PROJET URBAIN BORDEAUX BRAZZA

DOSSIER D'AUTORISATION ENVIRONNEMENTALE

COMPLÉMENTS SUITE AU COURRIER DE LA DDTM EN DATE DU 20/06/2018

Figure 228 : Plan guide 2017 – État Final

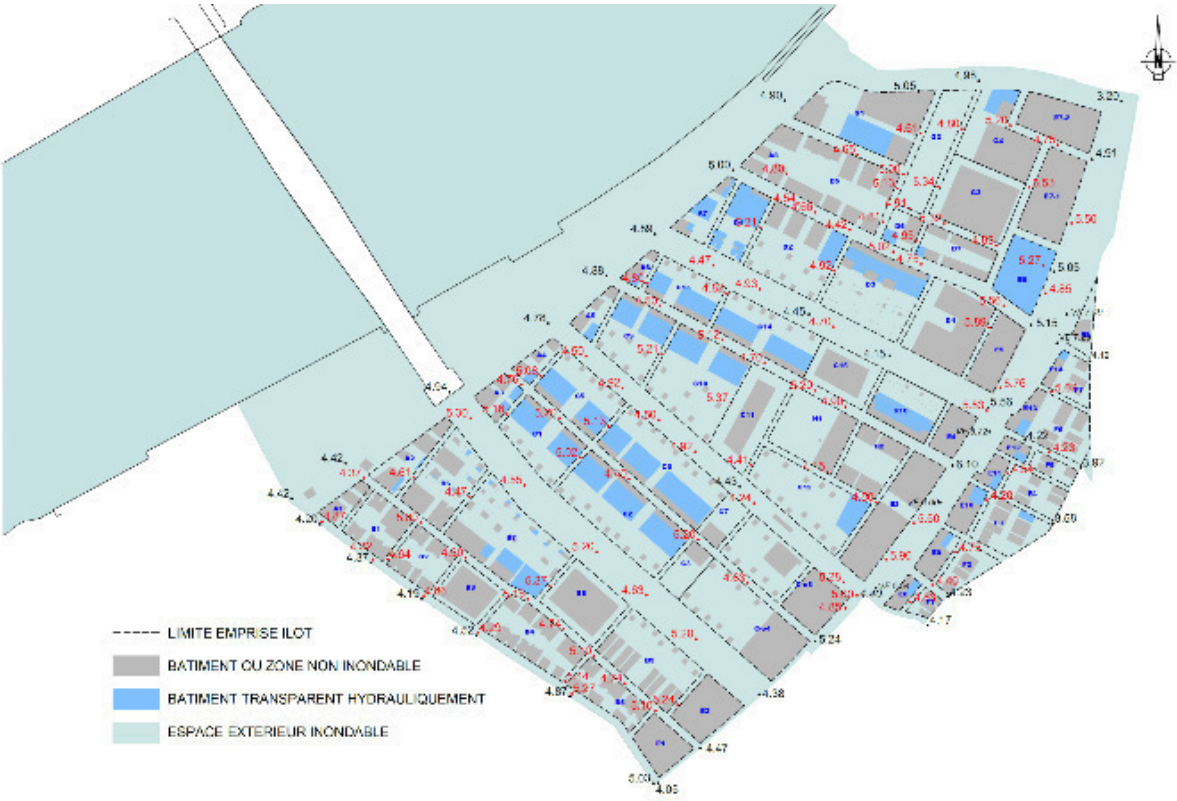
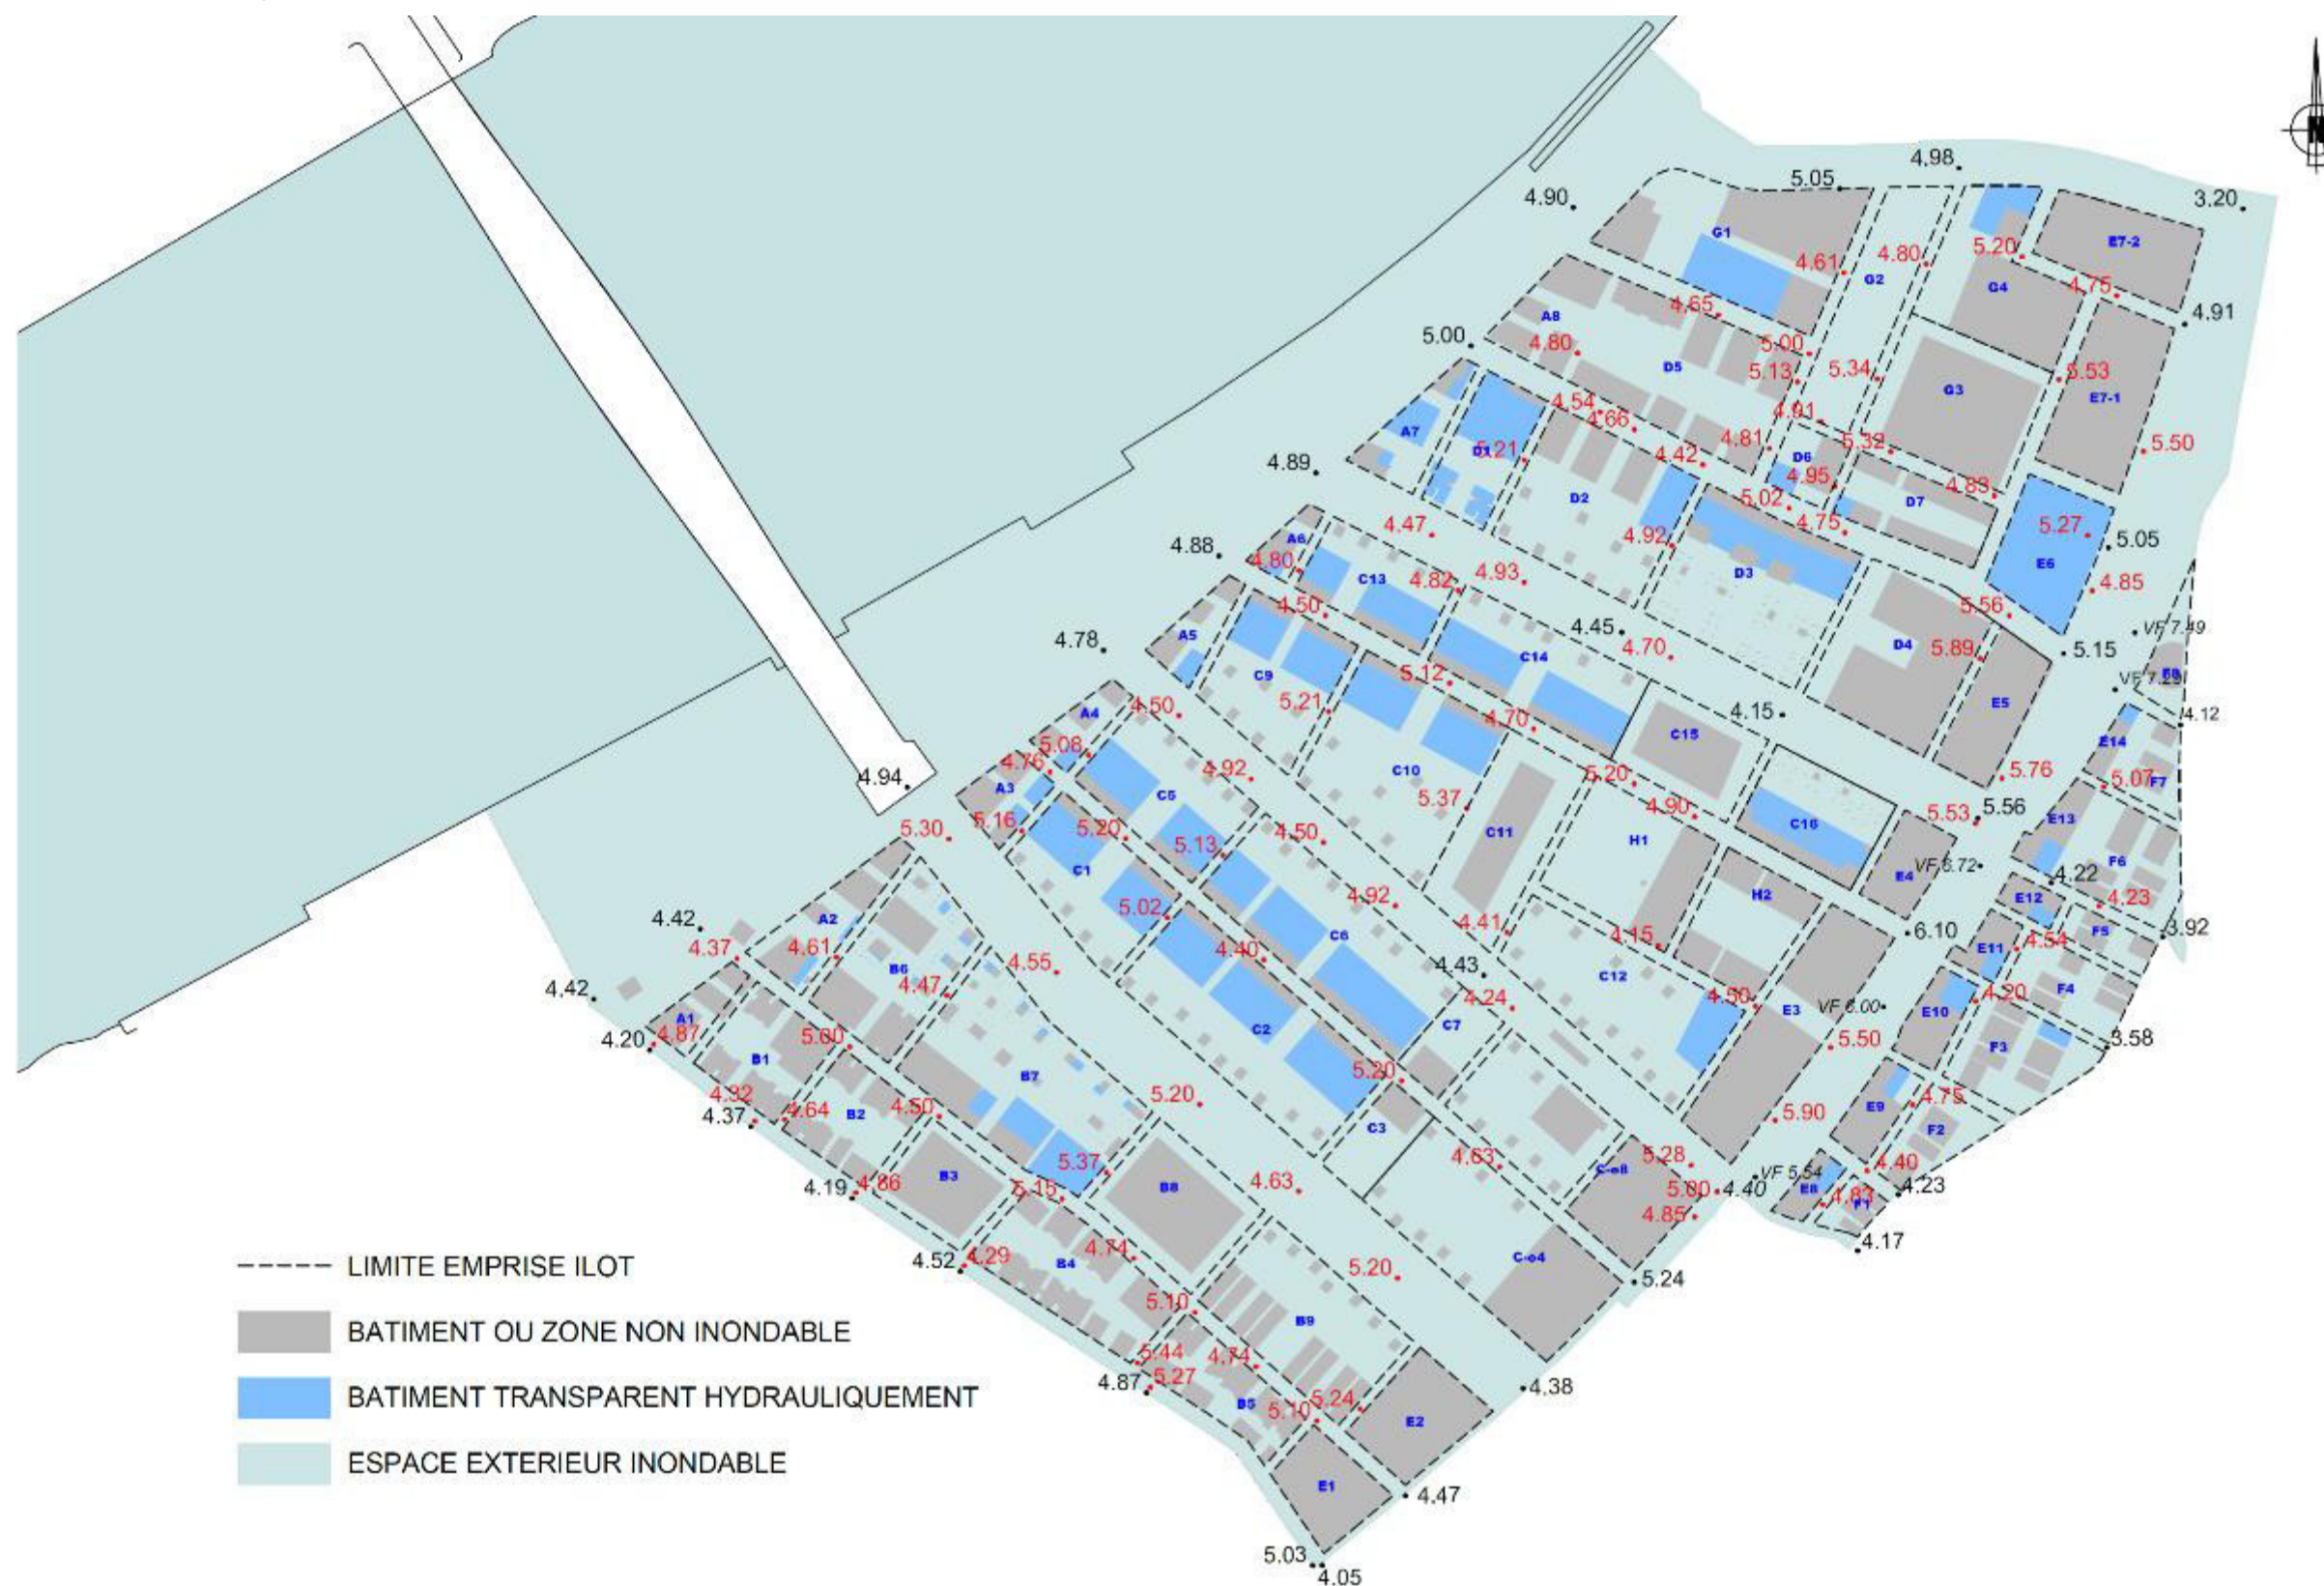
Page 300/412 – figure 228 ; le « plan guide état final / opacité et transparence » doit également être présenté à une échelle lisible

Une nouvelle carte, plus lisible, est jointe en format A3 en annexe 7. Elle est également est présentée ci-dessous.

ig. 57. Hauteurs d'eau maximales – Phase 1 PG2017 avec mesures – Evènement de référence TEMPETE+20 cm au Verdon

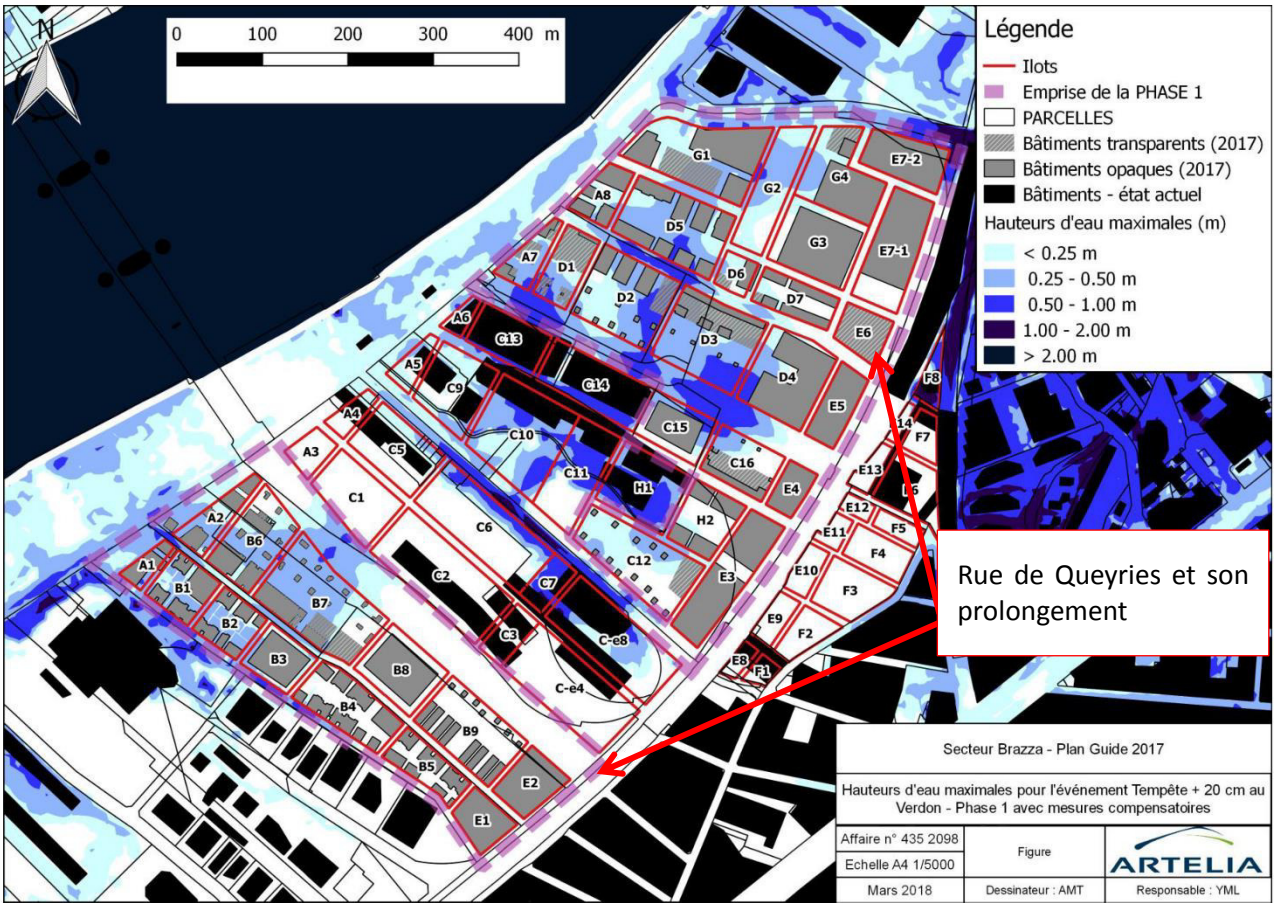
Au regard de la configuration du site, le quartier semble bloqué entre la zone inondable et le remblai SNCF. Les modalités de gestion de crise et d'information aux populations ne sont pas précisées dans les projets individuels. Bordeaux Métropole doit garantir la possibilité d'évacuer des personnes en cas d'inondation. Vous préciserez pour cela les mesures prévues.

Le projet Brazza n'aggrave pas les conditions d'intervention des secours et de circulation (évacuation) par rapport à la configuration actuelle du site : les périodes de circulation possibles sur les différentes voiries sont inchangées :

- Le quai de Brazza et la rue Charles Chaigneau restent impraticables pendant des durées similaires à aujourd'hui ;
- La rue de Queyries actuelle reste non inondable, dans toutes les phases de mise en œuvre du projet ;
- Le prolongement de la rue de Queyries sera réalisé en phase 1, entre la rue Lajaunie et la rue Charles Chaigneau. Cette voie nouvelle, de plus de 700 mètres de longueur, sera également non inondable, à l'exception de son raccordement à la rue Charles Chaigneau. Elle complètera la desserte actuelle.

Une cartographie détaillée du secteur de compensation agrandi est jointe en annexe 8. Elle précise :

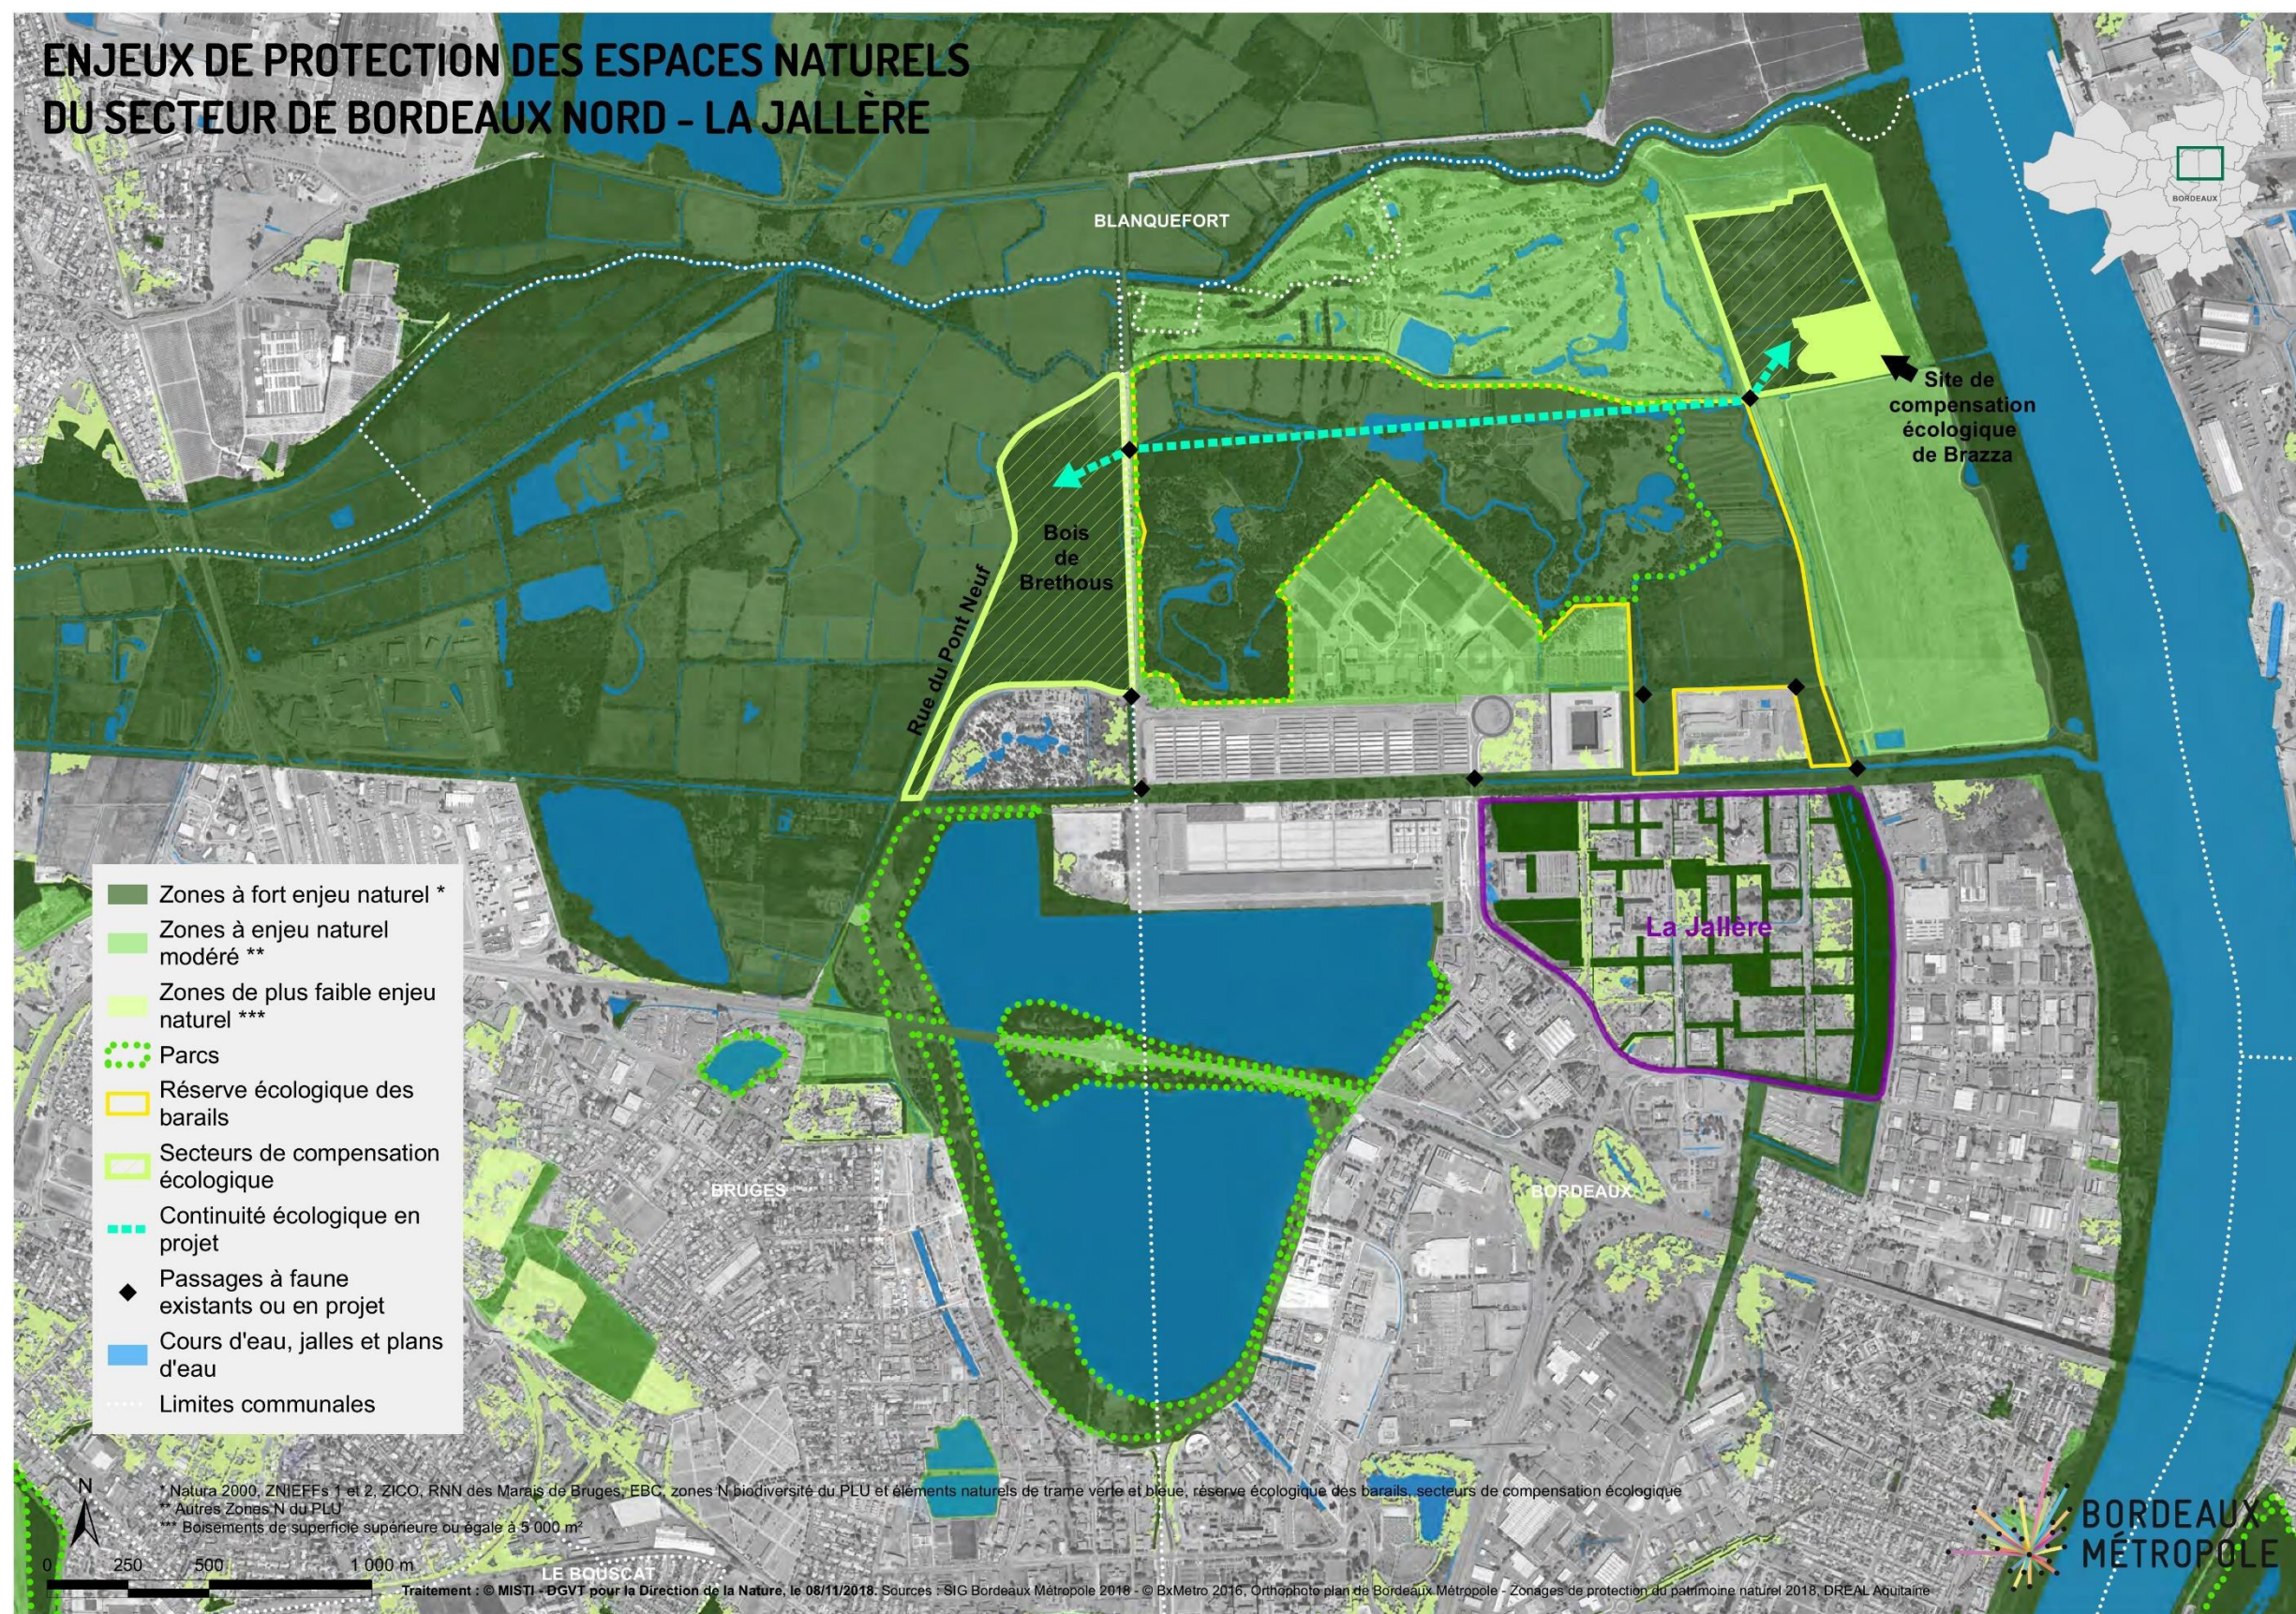
En ce qui concerne le site de compensation d'espèces protégées, il est évoqué en page 318/412 que le site de compensation espèces protégées est localisé en limite d'un vaste ensemble de compensation du Grand Stade et qu'une parcelle de 3,4 ha est mobilisée pour la compensation de Brazza. Des éléments détaillés et précis sont attendus concernant les limites de chaque projet existant et à venir ainsi que les numéros de parcelles et le motif des compensations. Ces éléments seront accompagnés de plans précis et détaillés à une échelle lisible et légendés.

- La localisation des 5 hectares de compensation au sein de la parcelle maîtrisée par la ville de Bordeaux ;
- Le **nouveau périmètre de la zone de compensation, porté de 3,4 à 5 hectares dans le cadre du présent mémoire complémentaire** ;
- les **milieux propices à la compensation** dans ce périmètre.
